【公報種別】特許法第 17 条の 2 の規定による補正の掲載

【公開番号】特開 2015-149316 (P2015-149316A)

【手続補正書】

【手続補正 1】

【0026】

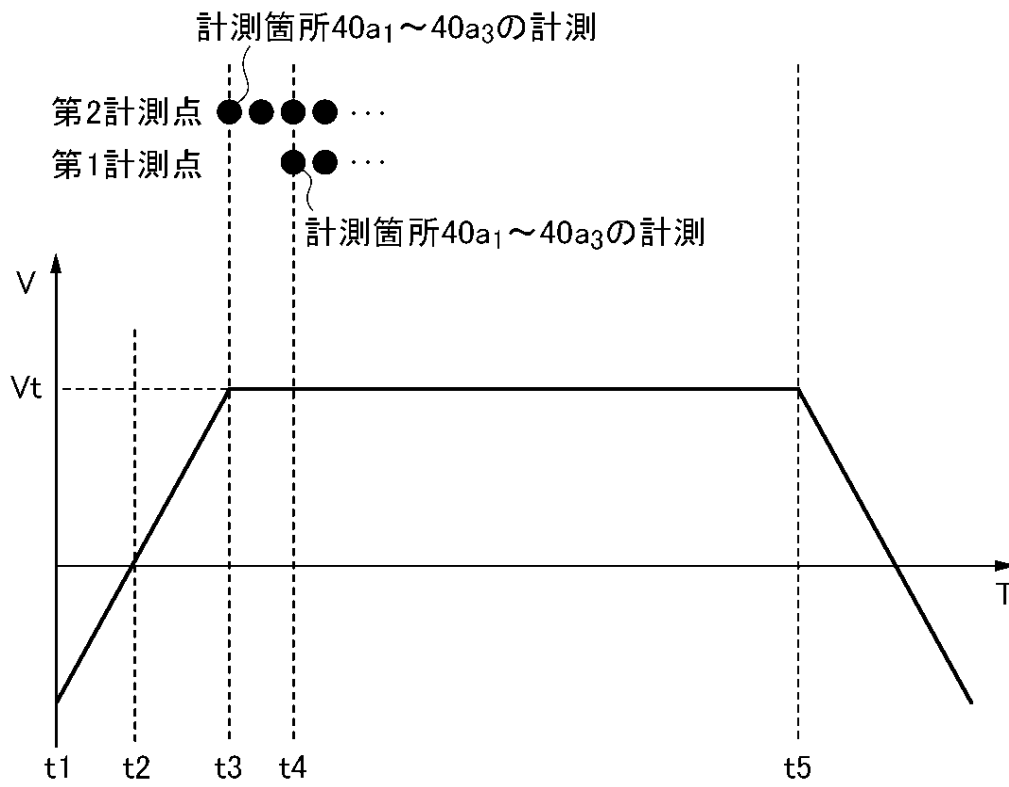
【手続補正 3】

【補正対象書類名】明細書

【補正対象項目名】0026

【補正方法】変更

以下に、第 2 ショット領域（図 4 ではショット領域 15a₂）において第 2 計測点（計測点 30b₁～30b₃）での計測を開始する箇所を処理部 20a により決定する方法について、図 7 を参照しながら説明する。図 7 は、第 2 ショット領域において第 2 計測点での計測を開始する箇所を決定する方法を示すフローチャートである。S101 では、処理部 20a は、第 1 ショット領域に設けられた複数の計測箇所 40 を第 1 計測点（計測点 30a₁～30a₃）で計測した計測結果を取得する。S102 では、処理部 20a は、取得した計測結果と目標高さ（フォーカス位置）との誤差（差）を算出する。S103 では、処理部 20a は、S102 において算出した誤差が許容範囲に収まっている第 1 ショット領域の計測箇所 40 を特定する。S104 では、処理部 20a は、特定した第 1 ショット領域の計測箇所 40 に対応する第 2 ショット領域の計測箇所 40 の第 2 計測点での計測を省略するように、第 2 ショット領域において第 2 計測点での計測を開始する箇所（第 1 計測箇所）を決定する。これにより、処理部 20a は、第 2 ショット領域の走査露光を開始するまでに基板ステージ 16 をステップ移動させるための移動経路（第 2 移動経路）を、第 1 移動経路より短くなるように決定することができる。換言すると、処理部 20a は、第 1 ショット領域に対する走査露光と第 2 ショット領域に対する走査露光との間の基板ステージ 16 のステップ移動に係る移動経路（第 2 移動経路）を決定することができる。即ち、基板ステージ 16 をステップ移動させる際のスリット光の走査経路 21a を短くすることができる。ここで、第 1 移動経路とは、第 1 ショット領域の走査露光を開始するまでに基板ステージ 16 をステップ移動させた移動経路のことをいう。

【図5】

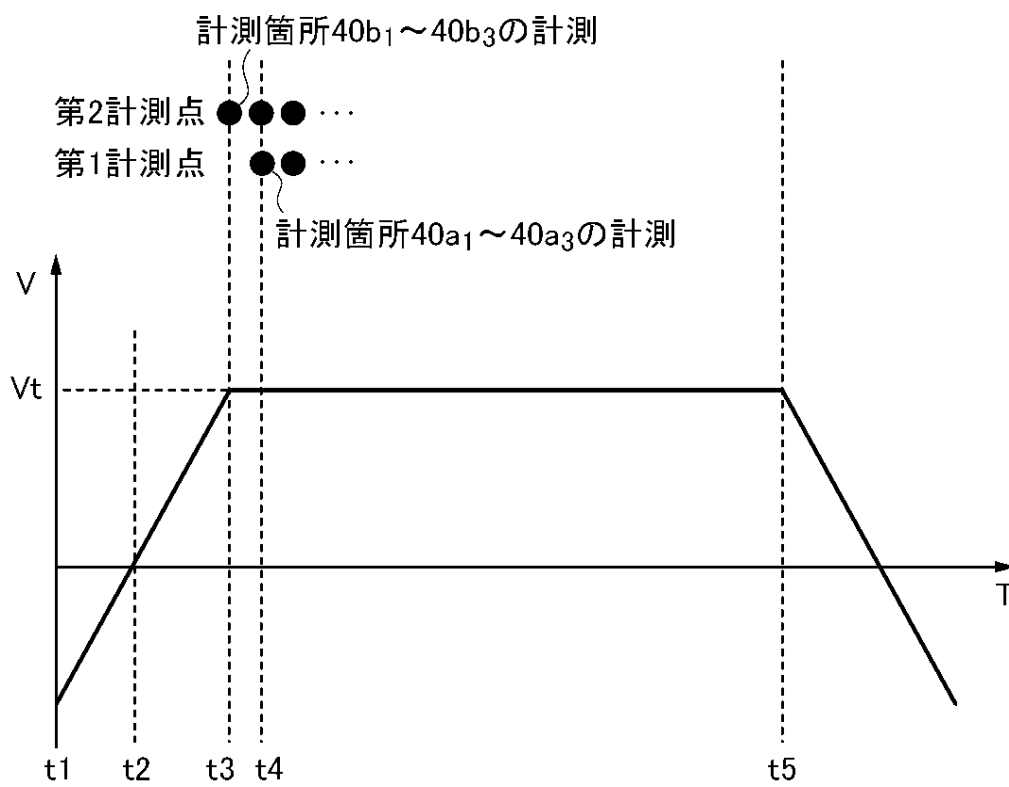
【手続補正 4】

【補正対象書類名】図面

【補正対象項目名】図 5
【補正方法】変更
【補正の内容】
